Objektas: „Plungės miesto Telšių, Laisvės, Rietavo ir Minijos gatvių atkarpų techninių parametrų gerinimas ir eismo saugos priemonių diegimas“ darbai.

DARBŲ PAKEITIMO NURODYMAS NR. 13

Darbų pakeitimo aktas Nr. 13

DĖL ŠULINIŲ PAŽEMINIMO IR NAUJŲ SURINKIMO TRAPŲ ĮRENGIMO

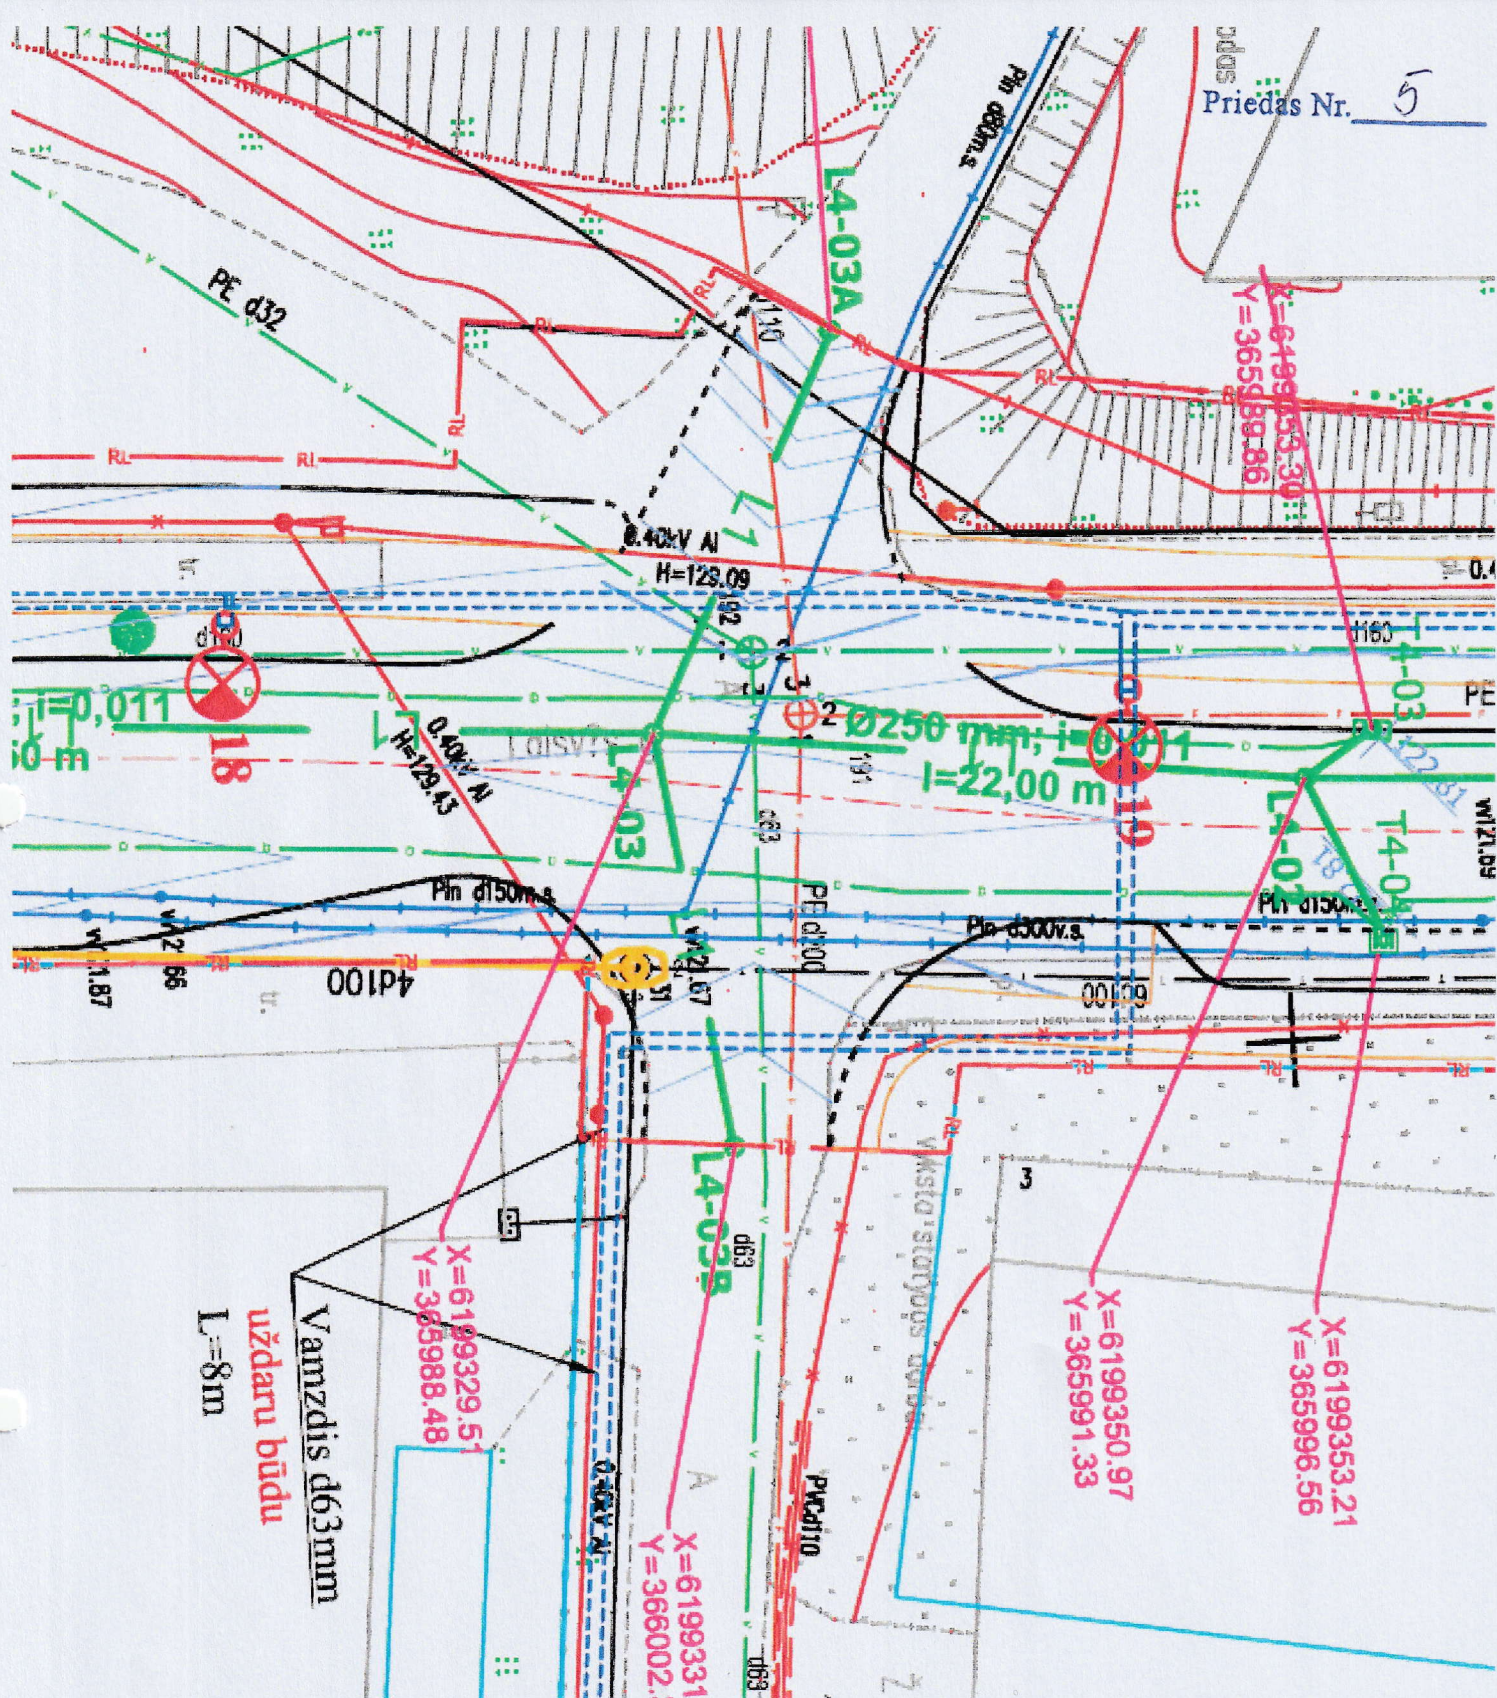
2020-05-27 vykusio vadybinio pasitarimo Nr. 7 metu svarstytas klausimas dėl vandentiekio ir fekalo šulinių pažeminimo Laisvės gatvėje, kadangi projekte buvo numatyti tik šulinių paaukštinimo darbai, taip pat Užsakovas pageidavo, kad būtų įrengti papildomi lietaus surinkimo šulinėliai ir trapai Laisvės g. vietose, kuriose kaupiasi lietaus nuotekų vanduo. Rangovas 2020-05-29 raštu Nr. SDKL-108 informavo, kad šulinių Laisvės g., kurių esamų g/b dangčių aukščiai praktiškai sutampa su projektuojama gatvės asfalto danga, yra 32 vnt. Norint įrengti gatvės konstrukciją pagal visus reikalavimus, užtikrinti gatvės konstrukcijos ilgaamžiškumą bei išvengti temperatūros pokyčių įtakos gatvės dangos konstrukcijai, būtina šiuos šulinius pažeminti po 30 - 50 cm. Projekto vykdymo priežiūros vadovui raštu Nr. 020/325 pateikus papildomų darbų kiekių žiniaraštį ir projektinius sprendinius, Rangovas 2020-06-12 raštu Nr. SDKL-134 pateikė papildomų darbų lokalinę sąmatą.

- 2.3 Svarstytas klausimas dėl vandentiekio ir fekalo šulinių pažeminimo Laisvės gatvėje. Projektuotojas įsipareigojo pateikti sprendinius ir darbų kiekius, suderintus su UAB „Plungės vandenys“.

- 2.5 Savivaldybės prašymu svarstytas klausimas dėl lietaus surinkimo šulinėlio įrengimo Laisvės ir Turgaus gatvių sankryžoje. Prašoma projektuotojo pateikti sprendinį (už darbo zonos ribų).

Eilės Nr.	Darbų pavadinimas	Mato vnt.	Kiekis
Naujų surinkimo trapų įrengimas			
1.	Savitakinio nuotakyno iš PVC movinių savitakinių "N" klasės vamzdžių DN 200 mm, su visomis reikalingomis jungtimis bei atramomis tiekimas, montavimas žemėje, pajungimas į šulinius, išbandymas ir pridavimas užsakovui.	m	8

2.	Naujų plastikinių lietaus surinkimo šulinėlių, d425 mm skersmens, 1,20 – 2,00 m gylio, su visomis reikalingomis jungtimis (dugnai, kinetės, gofruoti vamzdžiai, guminiai sandarinimo žiedai ir kt.) bei atramomis tiekimas, sumontavimas, išbandymas ir pridavimas užsakovui.	vnt	3

3.	Kvadratinės ketinės grotelės lietaus surinkimo d425 mm šuliniams su visomis reikalingomis jungtimis (teleskopiniu vamzdžiu, guminiu sandarinimo žiedu ir kt.), D400 apkrovos. Tiekimas, sumontavimas, išbandymas, pridavimas užsakovui.	vnt	3

4.	Naujų plastikinių d600 mm apžiūros šulinių, 1,50 – 2,00 m gylio, su visomis reikalingomis jungtimis (teleskopiniais adapteriais, betoniniais atraminiais žiedais, kinetėmis ir kt.) bei atramomis tiekimas, sumontavimas, išbandymas ir pridavimas užsakovui.	vnt	1

5.	600 mm skersmens, plaukiojančio tipo, rakinami šulinių dangčiai su visomis reikalingomis jungtimis (D 400). Tiekimas, sumontavimas, išbandymas, pridavimas užsakovui.	vnt	1
